PROJET DE CONSTRUCTION DE LA CITE FINANCIERE PHASE III

APPEL D'OFFRES N° 008/SImAU/DG/DJ/DO/DAF/DMA/RA

BULLETIN N°06 DE REPONSES AUX QUESTIONS

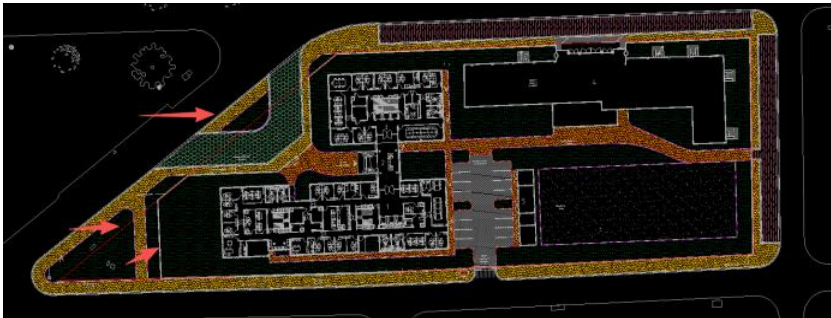
Il existe une indication a des garde coprs Vitree dans les façades du Lot 01 mais aucune indication dans le DPGF Pouvez-vous clarifier	
8	LOT 01-02 : 7. Dans le cadre du DPGF et lorsque lon se retrouve a trouver des quantitees contradictoires entre DPGF et PLANS est ce qu'on est autoris à ajouter une colonne pour mettre notre quantité	LOT 1 _SONEB-SOBIE LOT 2 _POSTE-BANQUE POSTALE Oui
9	LOT 01-02 : 8. Dans le cadre du DPGF et lorsque l'on se retrouve avec des quantités contradictoires entre DPGF et PLANS est ce que l'on est autoriser créer une liste des éléments à ajouter à titre prévisionnel	LOT 1 _SONEB-SOBIE LOT 2 _POSTE-BANQUE POSTALE Oui
10	LOT 01 : Pouvez-vous nous en dire plus sur l'armoire cLefs qui se trouve dans le lot serrurerie ADDENDUM 02 comme nouvel item il n'a aucun reperege sur les plans ni detail	LOT 1 _SONEB-SOBIE Oui, se référer à la référence communiqué

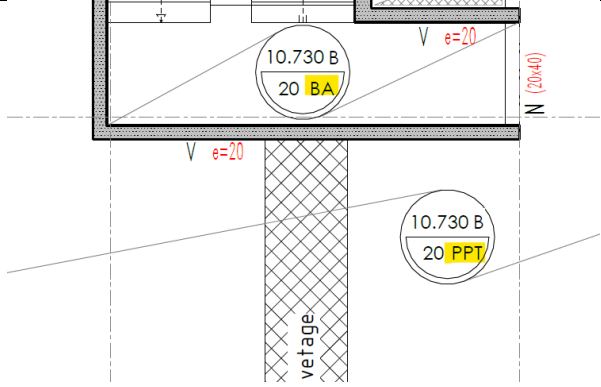
Veillez trouver ci-après l'extrait de plan correspondant pour référence  Nous souhaitons également, par la présente, demander l'attestation de visite de site, document requis dans les critères de qualification des soumissionnaires.	Se référer dispositions du DAO notamment à l'Annexe A – Liste des pièces et documents constitutifs de l'offre. L'attestation de visite de site n'est pas une pièce exigible.
16	"Sur le plan que vous avez partagé, il n'y a pas d'indication explicite de la dalle précontrainte par post-tension. Ce que l'on voit à droite dans la cartouche, sous ""Caractéristique Béton Armé"", est simplement une note générale : Dalle précontraint par post-tension : C35/45 mais cette note ne permet pas de localiser la dalle."	LOT 2 _POSTE-BANQUE POSTALE Se référer aux plans de coffrage, les indications sont mentionnées
